NOTIFICACIÓN NÚM. 1

SUBASTA FORMAL 23J-12424 PARA LOS TRABAJOS DE REEMPLAZO DE DUCTO DE AIRE ACONDICIONADO DEL PALACIO ROJO DE FORTALEZA DEL GOBIERNO DE PUERTO RICO

ASUNTO: CONTESTACIÓN DE PREGUNTAS

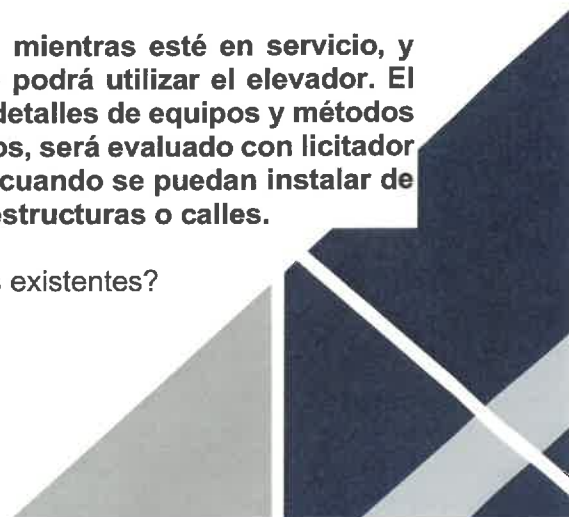
2. Hay alguna especificación disponible donde indique la presión estática para la construcción de ductos o materiales.

R. La información técnica de las unidades a ser instaladas se incluye en la Enmienda Núm. 2.
